PREVOST

BULLETIN DE GARANTIE

Bg04-04

DATE : Avril 2004	SECTION : 01 - Moteur
EXPIRATION: Avril 2006	
SUJET : VÉRIFICATIONS DES JEUX ET REMPLACEMENT DES RACCORDS SUR LES TUYAUX DU SYSTÈME DE REFROIDISSEMENT DE L'AIR TURBOCOMPRESSÉ (CAC)

FIGURE 1: REMPLACEMENT DES RACCORDS ET COLLIERS (réf. étape 1A)

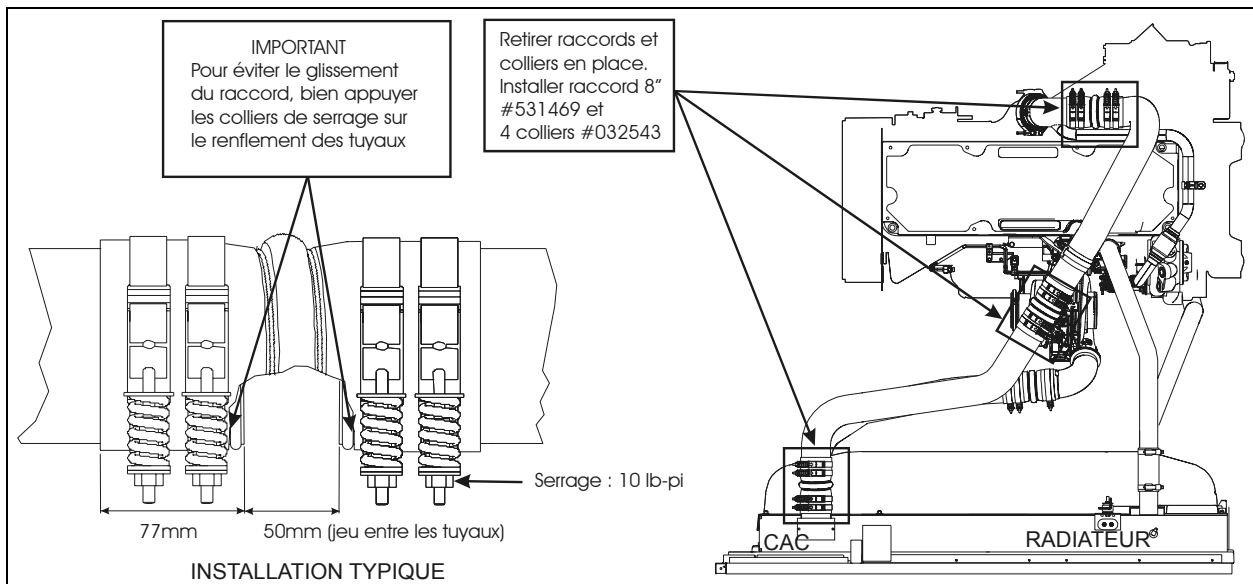
1A. Sur le tuyau allant du refroidisseur d'air turbocompressé (**CAC** ou Charge Air Cooler) jusqu'à l'admission d'air du moteur, remplacer les 3 raccords flexibles ainsi que les colliers par des raccords flexibles de 8" (#531469) (figure 1). Utiliser 4 colliers de serrage (#032543) pour chaque raccord. Serrer les colliers à un couple de 10 lb·pi.

FIGURE 2: REMPLACEMENT DU RACCORD ET DES COLLIERS (réf. étape 2A)

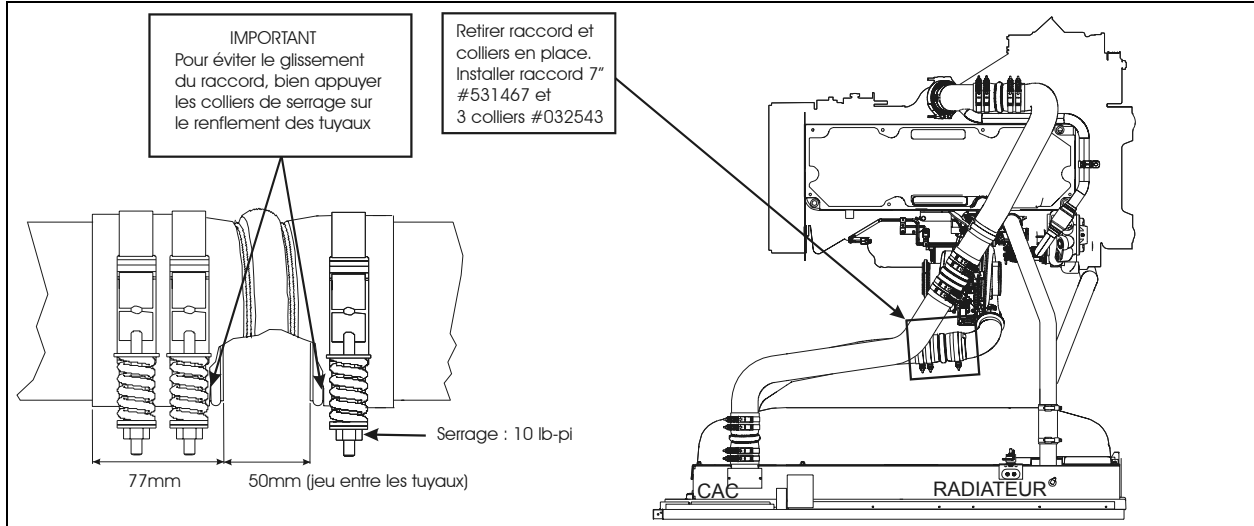
2A. À la sortie du turbocompresseur, remplacer le raccord flexible ainsi que les colliers par un raccord flexible de 7" (#531467). Utiliser 3 colliers de serrage (#032543). Serrer les colliers à un couple de 10 lb·pi (figure 2).

FIGURE 3: REMPLACEMENT DU RACCORD ET DES COLLIERS (réf. étape 3A)

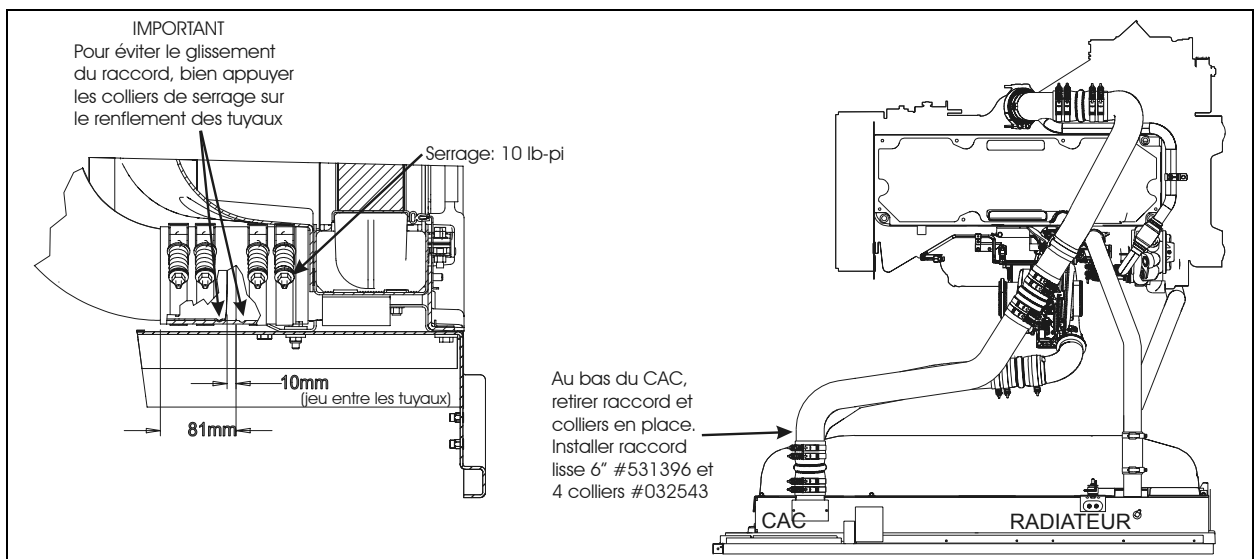
3A. Enlever le raccord à l'entrée du CAC en bas. Remplacer par le raccord droit de 6" (#531396). Utiliser 4 colliers (#032543) tel que montré à la figure 3. Serrer les colliers à un couple de 10 lb·pi. **Attention**, le remplacement a peut-être été effectué à l'usine. Vérifier si le raccord en place mesure 6" de long. Si c'est le cas, ajouter seulement les colliers de serrage requis.

Important : Laisser un jeu de 10mm entre le tuyau et l'embout (voir figure 3). Afin que le tuyau provenant du turbocompresseur soit parfaitement aligné avec l'embout du refroidisseur, desserrer les colliers de la section métallique à la sortie du turbocompresseur et faire pivoter cette section. Resserrer les colliers après ajustement (figure 5).

FIGURE 4: BAGUE #032540 (réf. étape 1A)

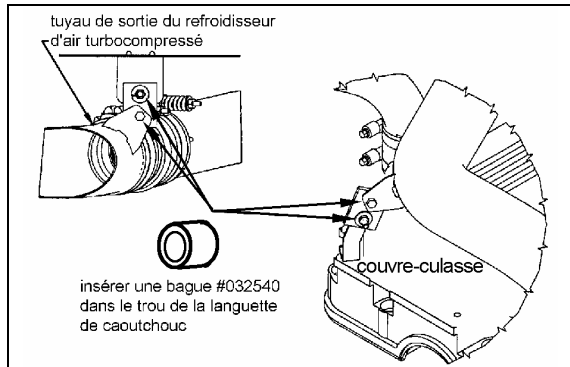
Remarque : À moins que cela n'ait déjà été fait à l'usine, ajouter des bagues métalliques (#032540) aux 2 supports de caoutchouc supportant le tuyau allant du CAC jusqu'à l'admission d'air du moteur (figure 4).

FIGURE 11: SUPPORT DU TUBE DE LA JAUGE D'HUILE À TRANSMISSION (réf. étape 5A)

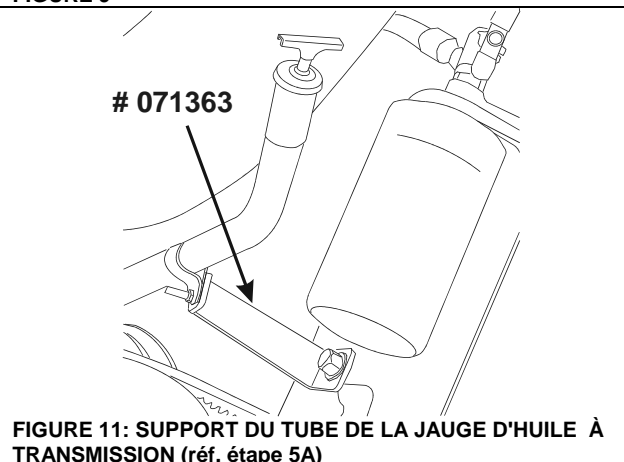
5A. Si le jeu minimum du tube de la jauge d'huile à transmission n'est pas respecté, remplacer le support du tube par le support #071363 (voir figure 11). Ceci étant fait, vérifier le jeu minimum tout le long du tube, ajuster si nécessaire. **Attention**, le support #071363 a peut-être déjà été installé à l'usine. Vérifier sur votre véhicule et comparer avec la figure 11.

- 4B. Si le jeu minimum du tube de la jauge d'huile à transmission n'est pas respecté, remplacer le support du tube par le support #071363 (voir figure 11). Ceci étant fait, vérifier le jeu minimum tout le long du tube, ajuster si nécessaire. **Attention**, le support #071363 a peut-être déjà été installé à l'usine. Vérifier sur votre véhicule et comparer avec la figure 11 de la partie A.

FIGURE 12: REMPLACEMENT DES RACCORDS ET COLLIERS (réf. étape 1B)

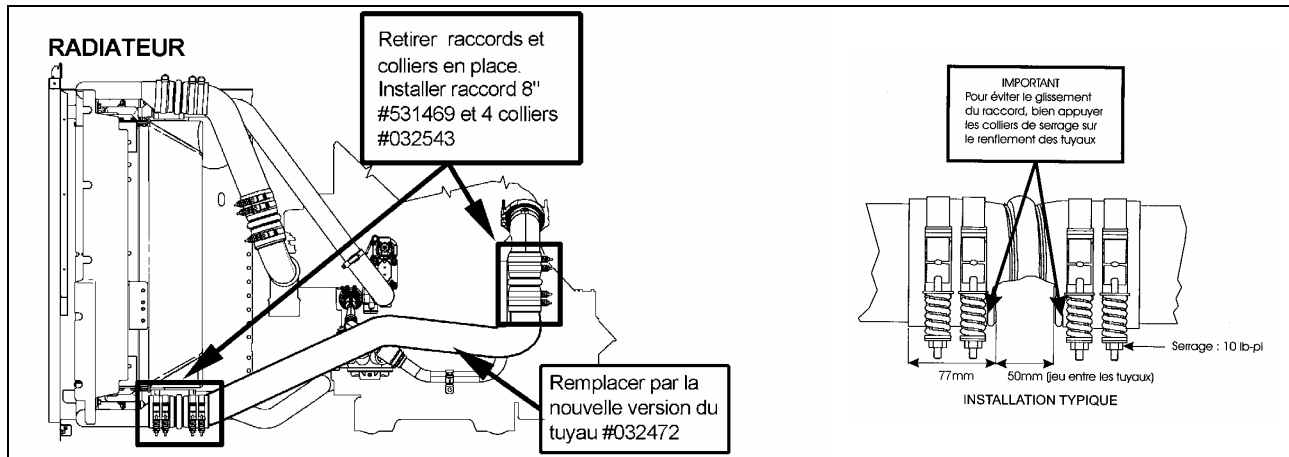
1B. Remplacer le tuyau allant du refroidisseur d'air turbocompressé (CAC ou Charge Air Cooler) jusqu'à l'admission d'air du moteur par la nouvelle version du tuyau #032472. Réinstaller avec des raccords flexibles de 8" (#531469) (figure 12). Utiliser 4 colliers de serrage (#032543) pour chaque raccord. Serrer les colliers à un couple de 10 lb-pi. Si ce tuyau n'est pas remplacé, il sera impossible de mettre le nombre de colliers requis.

FIGURE 13: REMPLACEMENT DES RACCORDS ET COLLIERS (réf. étape 2B)

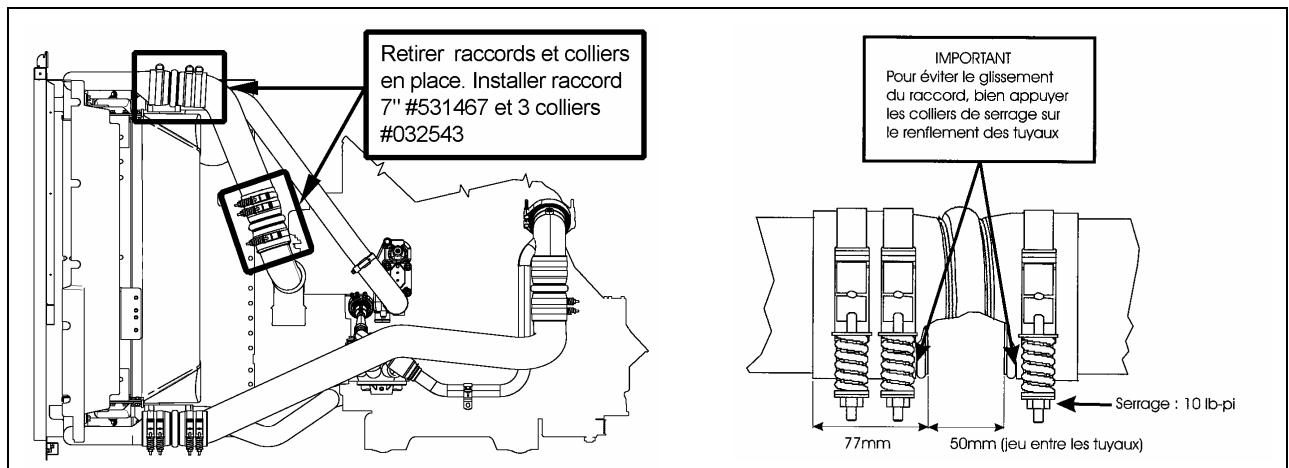
2B. Sur le tuyau allant du turbocompresseur jusqu'au CAC, remplacer les 2 raccords flexibles ainsi que les colliers par un raccord flexible de 7" (#531467). Utiliser 3 colliers de serrage (#032543). Serrer les colliers à un couple de 10 lb-pi (figure 13).

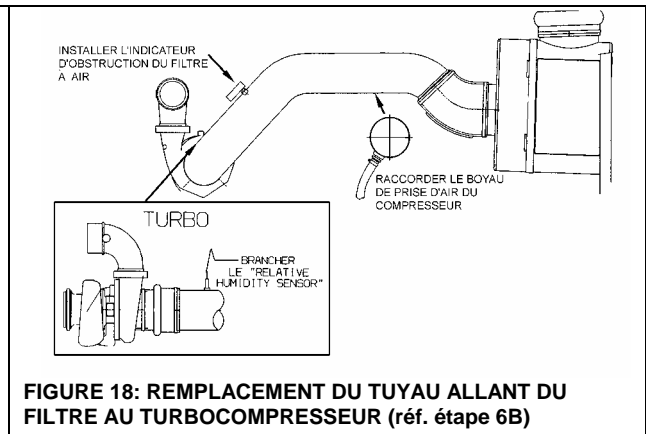
- 5B. Si votre véhicule est équipé d'alternateurs Bosch (option) et que le jeu ne peut être respecté, remplacer la plaque support d'alternateur par la plaque #012264 qui offre un plus grand dégagement pour le boyau de prise d'air du compresseur à air (figure 17). Serrer les vis d'assemblages à un couple de 43 lb-pi.

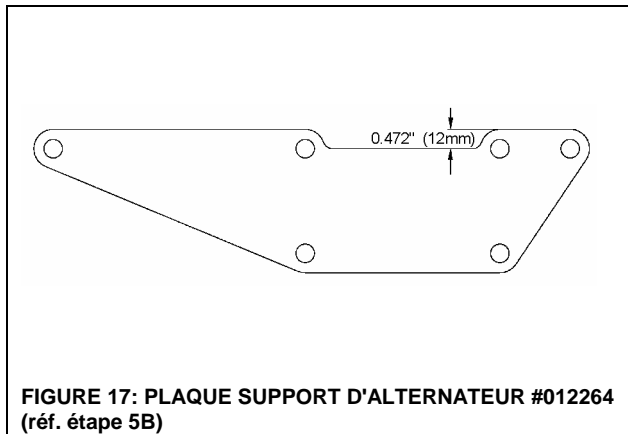
- 6B. Si les jeux minimums prescrits ne peuvent être atteints, remplacer le tuyau allant du filtre au turbocompresseur par le tuyau #032538. Transférer sur le nouveau tuyau la sonde d'humidité, l'indicateur d'obstruction du filtre et le boyau de prise d'air du compresseur (voir figure 18). Ceci étant fait, vérifier les jeux minimums et ajuster si nécessaire.
